## Les questions hydrauliques

### Quels sont les points contestables de cet arrêté (et de l'Enquête publique) ?

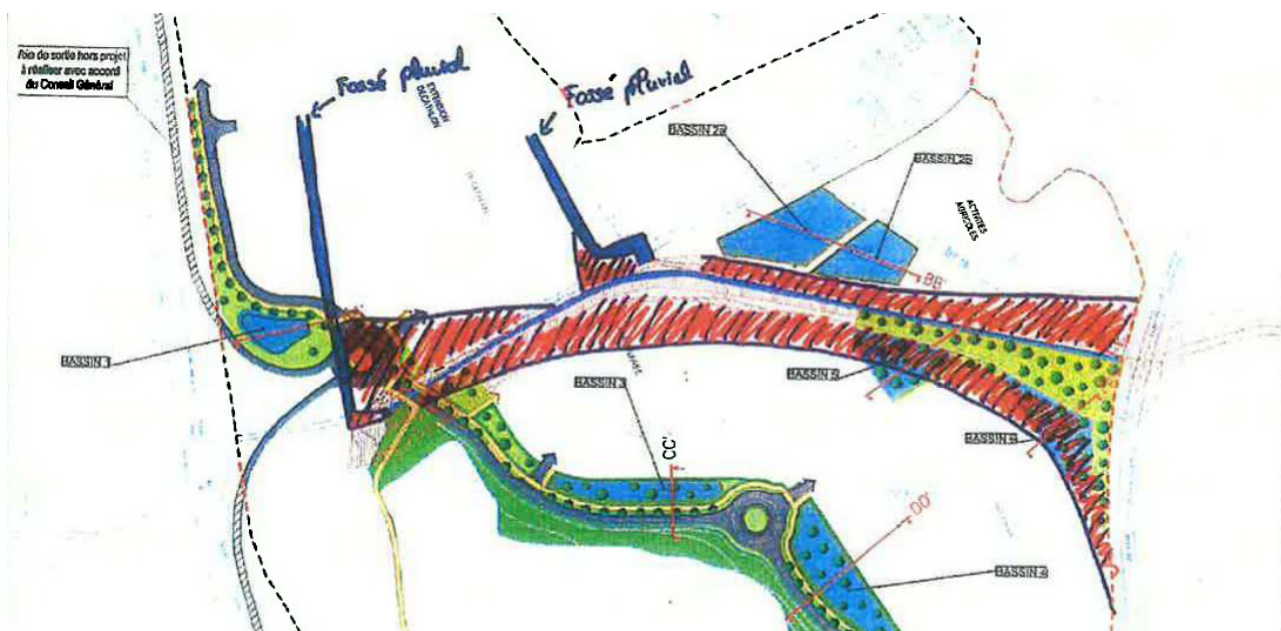
Pour compenser l'imperméabilisation de 11,5ha supplémentaires, il est prévu 7 bassins de rétention sur le site, dont 4 sont implantés en bordure immédiate de ce ruisseau, à la limite de la zone rouge des risques d'inondation (bassins désignés 2a, 2b, 5 et 6 sur le plan d'aménagement). Le volume de compensation est de 13 445m<sup>3</sup> ce qui, rapporté aux 11,5ha imperméabilisés, représente une hauteur de 118mm. Les quantités de pluie observées sont souvent bien supérieures : en octobre 2014, il est tombé 265mm en moins de 2h ! les bassins de compensation n'auraient donc pu les absorber.

- 1) Trois des bassins (2b, 5 et 6) sont construits en remblais par la constitution de digues en gabion

de 1m85 de haut. L'étude pointe qu' « aucun détail sur l'ancrage n'est donné, laissant douter de la stabilité des ouvrages ». L'étanchéité des ouvrages est aussi mise en doute. Et surtout, l'étude pointe que « tout risque de rupture aurait un impact direct sur l'inondation en aval (Lironde, commune de Montferrier) ».

Cette carte montre que « les bassins, et notamment les digues de 1m85, sont situés dans l'emprise de la crue exceptionnelle [...] aggravant les risques d'inondation en aval des ouvrages ». De plus, les digues seraient fragilisées par le fait d'être dans la crue, ce qui pourrait « déstabiliser les ouvrages, voire entraîner leur rupture ».
